Revidert søknad om endring av reguleringsplan etter forenkla prosess

Namn på gjeldande plan:	Detaljregulering for Elvehaugane 62/28
GRN/BRN:	62/28
Vedtaksdato for gjeldande plan:	21.03.24
Tidlegare endringar av gjeldande plan:	Ingen
Plankonsulent:	ABO Plan & Arkitektur, Jonas E. Sundnes tlf. 90592962
Forslagsstillar:	Erstad og Lekven Utbygging AS, Otto Lekven tlf. 92462395
Gebyrmottakar:	Erstad og Lekven Utbygging AS, Otto Lekven tlf. 92462395
Dato for innsending av opphøveleg søknad:	10.06.26
Revidert søknad etter høyring og innarbeiding av merknad:	08.09.26
Ønske om drøftingsmøte:	Gjennomført.

Figur 1, ny plan til venstre, gjeldende til høyre

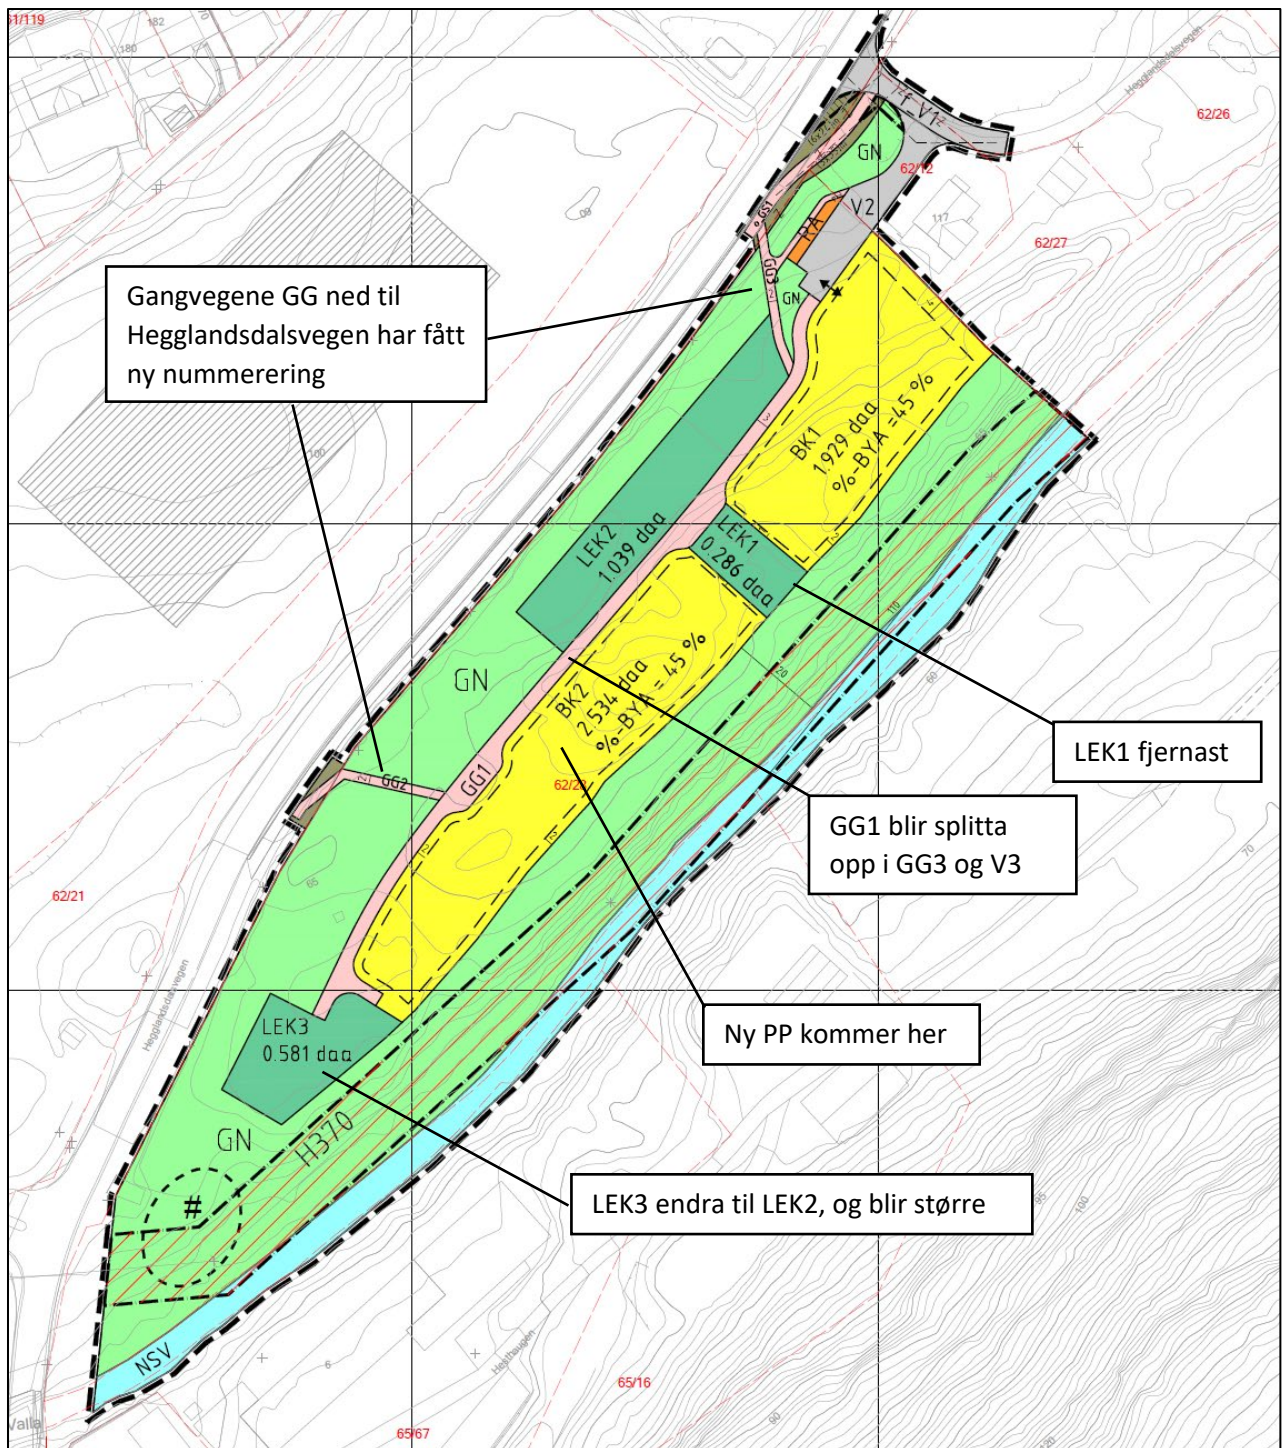
Alle byggjegranser og ytre føremålsgranser vert liggande som i opphaveleg plan. Vegtrase og infrastruktur vert heller ikkje endra.

Den viktigaste endringa er at parkeringsplass (PP) vert regulert på bakkeplan, innanfor det som var arealføremål bustad i område BK2. Vidare er LEK1 fjerna, og arealet her er blitt del av BK1. Difor er tal leikeplassar endra frå tre til to. I gjeldande plan var LEK1 skiljet mellom bustadområda, men det er no PP som skil dei.

Vegsystemets utstrekning og organisering er uendra, men gangvegen GG1 er no omregulert til gatetun / køyreveg (V3) fram til parkeringsplassen (PP). Traseen mellom PP og LEK2 er framleis gangveg (GG3).

Gangvegen (GG2) frå opphaveleg plan er no omtalt som GG1, og har noko endra trase i kartet for å betre imøtekomme stigningsforhold. Samstundes er denne endringa uvesentleg, då føresegna i opphaveleg plan sikra at trase for GG2 kunne forskyvast noko for å betre imøtekomme terreng og stigningsgrad.

Figur 2. Opphavelog plankart.

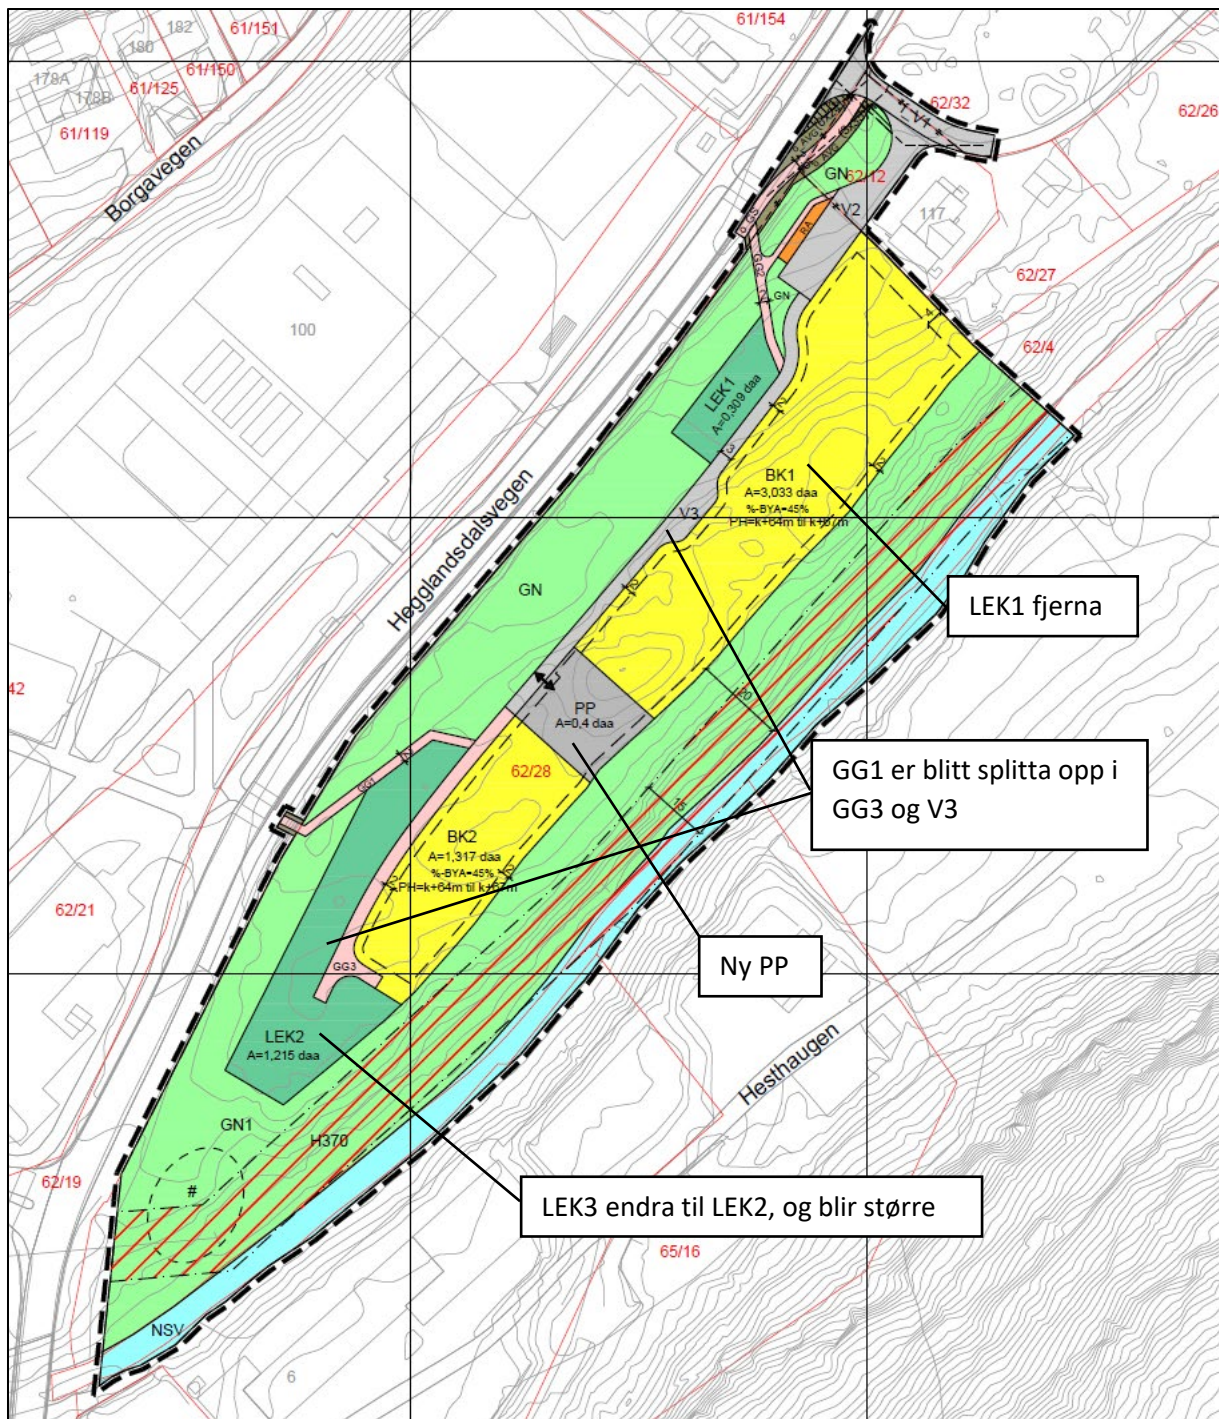
Nærbilete av karta med markerte endringar er vist under.

Figur 4 ny plan til venstre, gjeldande til høgre. GG1 er endra til GG3 og V3.

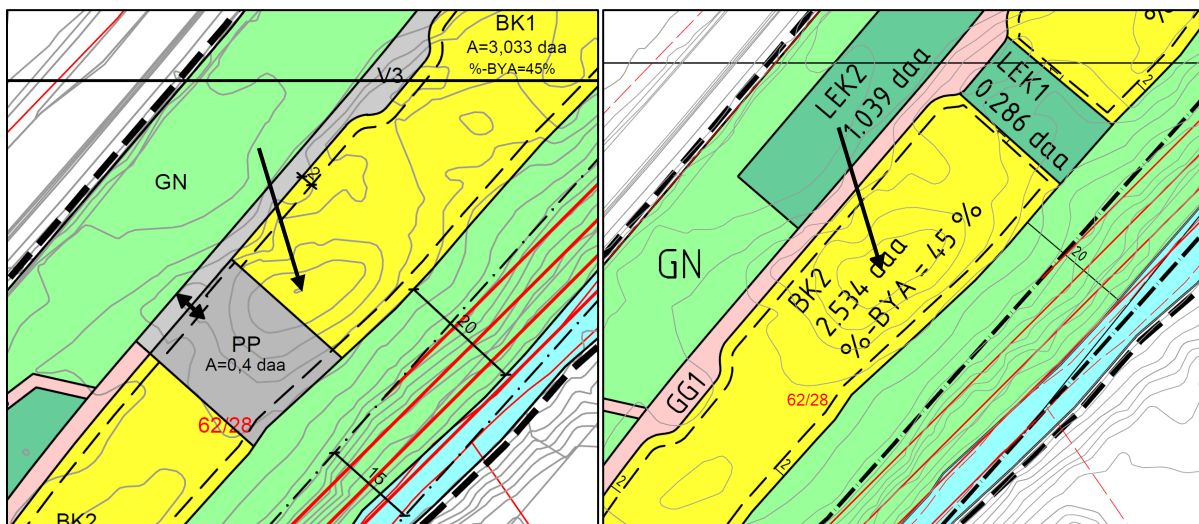
Opphøveleg plan la opp til at GG1, som strakk seg gjennom heile bustadområdet, var gangveg med moglegheit for naudsynt transport. Ny plan differensierer vegstrekket, og skil no mellom V3 og GG3. Dette for å formalisere aktiv tilkomst med bil via V3 til BK1 og PP. Frå PP og langs BK2 er situasjonen uendra ved at det framleis er GG(3) som gjeld.

Løysinga representerer ein rasjonell balanse mellom behovet for tilkomst til BK1 og PP og omsynet til å avgrense intern køyring i planområdet. BK2 og LEK2 vil framleis verte bilfrie, slik det var lagt opp til i opphøveleg plan.

Tryggleik for born og gåande vert sikra gjennom føresegn om eit møblert gatetun og gjerde mellom LEK1 og V3. Vidare er vegen smal og særers oversikteleg. Denne utforminga sikrar naturleg at bilistar held låg fart.

Figur 5, ny plan til venstre, gjeldande plan til høgre

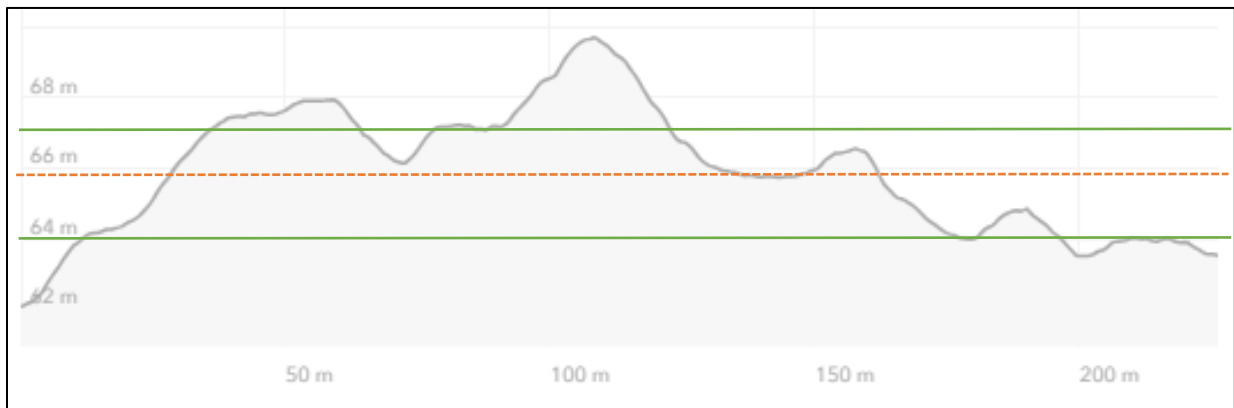
Gjeldande føresegn § 3.1.1.3 viser til ein kolle som i opphøveleg plan låg innanfor BK2, men som no delvis ligg innanfor områda PP og BK1 (sjå figur 4). Føresegna viser dermed ikkje lenger til korrekt plassering i plankartet.

Det oppstår dermed to forhold som talar for å fjerne føresegna. For det første vil føresegna etter planendringa delvis omfatte eit område som no er regulert til parkering. For det andre har føresegna i praksis liten eller ingen funksjon, ettersom dei terrenginngrepa som kan bli aktuelle innanfor området ikkje vil vere av ein slik karakter at forbodet mot *vesentlege terrenginngrep* kjem til bruk.
